REGIÃO AUTÓNOMA DOS AÇORES
SECRETARIA REGIONAL DO AMBIENTE E AÇÃO CLIMÁTICA
Direção Regional do Ambiente e Ação Climática

ASSUNTO: PEDIDOS DE EXCLUSÃO DA RESERVA ECOLÓGICA DO CONCELHO DA RIBEIRA GRANDE – VERSÃO PARA DISCUSSÃO PÚBLICA

ANEXO I - ANÁLISE AOS DOCUMENTOS REMETIDOS

Proposta de Exclusões da Reserva Ecológica – Volume II

Figura 3. Proposta de exclusão C148 (delimitada a azul turquesa)

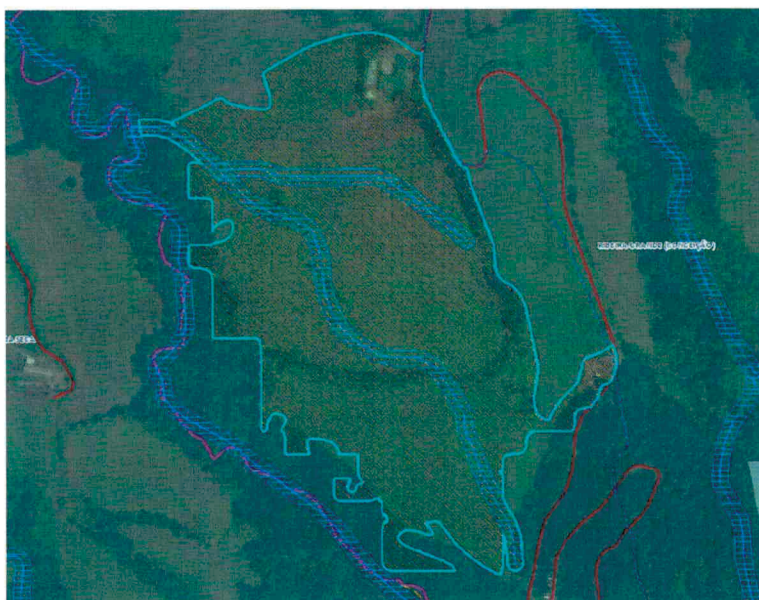
C148 – A proposta de exclusão desta área é fundamentada como “território efetivamente comprometido” e “parte do polígono de exclusão é abrangido por pedido de informação prévia”. No entanto, a área em questão não está totalmente comprometida, em concreto na tipologia CALM. O PIP é referente à construção do empreendimento turístico “Água de Fogo”, e todos os pareceres emitidos pela DRAAC tiveram sempre em consideração as linhas de água cartografadas. Assim, a C148 deverá ser alterada de forma a não excluir o leito e margens dos afluentes da Ribeira da Cruz.

Figura 4. Proposta de exclusão C166 (delimitada a azul turquesa)

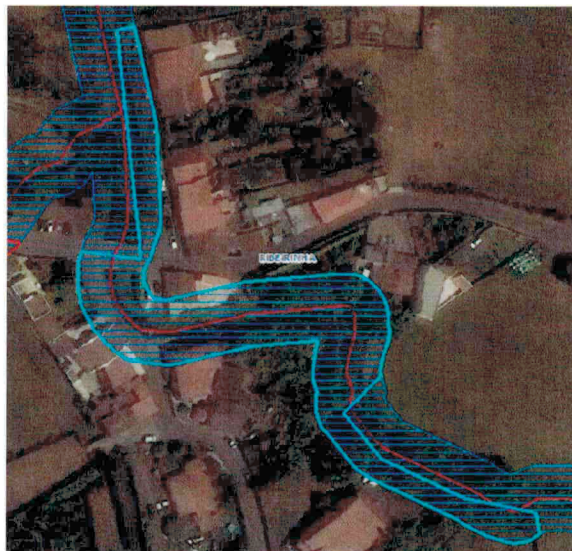
C166 – Da observação de imagens de satélite, verifica-se que nem toda a área já se encontra comprometida, pelo que a mesma deverá ser reformulada de forma a que a parte a excluir seja

apenas a efetivamente comprometida, ou a que vá ao encontro do estipulado no n.º 7 do artigo 11.º da Lei n.º 54/2005, de 15 de novembro, na sua redação atual, ou seja, quando se verificar que a margem de um curso de água atinge uma estrada regional ou municipal existente, a sua largura só se estende até essa via.

Figura 6. Proposta de exclusão C200 (delimitada a azul turquesa)

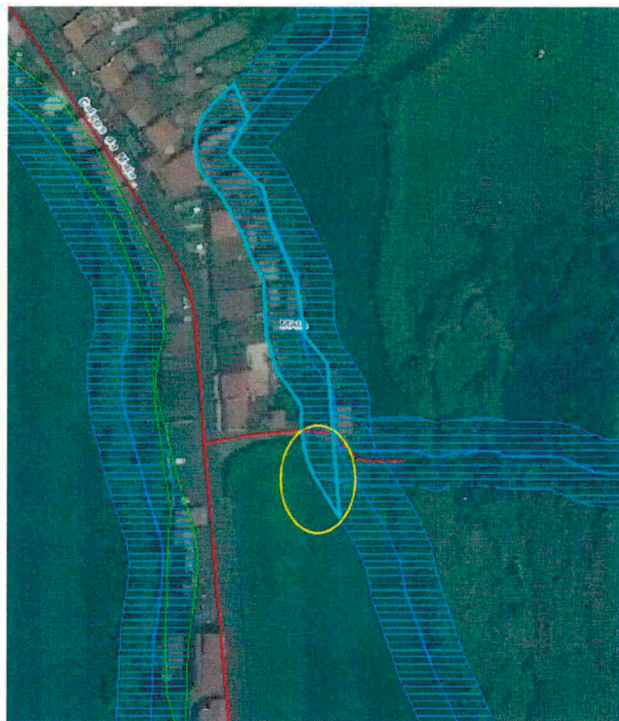
C200 – Esta proposta de exclusão deverá ser alterada de forma a não excluir a área assinalada a amarelo na figura seguinte. Quanto à restante área em CALM, nada há a obstar, por já se encontrar comprometida/infraestruturada.

C268

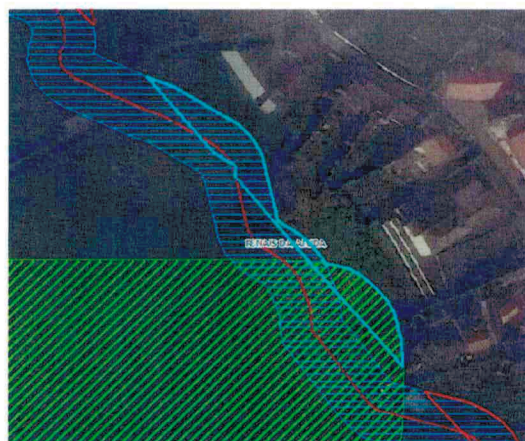
C268, C269 e C270 – Da observação de imagens de satélite, verifica-se que as áreas propostas a excluir não se encontram efetivamente comprometidas, conforme justificação apresentada, pelo que as mesmas não deverão ser excluídas, à exceção do polígono inserido exclusivamente em AEIPRA (assinalado a verde) na C269.

Figura 7. Proposta de exclusão C278 (delimitada a azul turquesa)

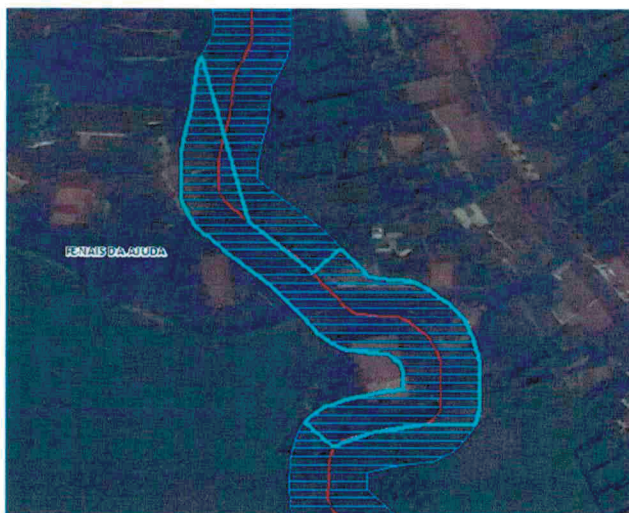
C278 – O polígono a excluir deverá ser alterado de forma a não excluir parte da área assinalada a amarelo na figura seguinte. A restante área em CALM poderá ser viabilizada, uma vez que já se encontra comprometida/infraestruturada.

Figura 8. Proposta de exclusão E81 (delimitada a azul turquesa)

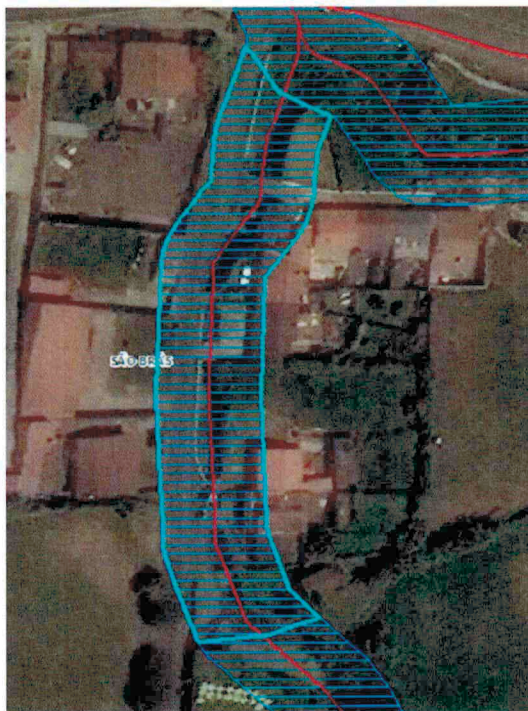
E81 – O polígono deverá ser redefinido de forma a que a área a excluir seja exclusivamente a área do loteamento 186 e área que efetivamente já se encontre comprometida (ex. rede viária e moradias existentes).
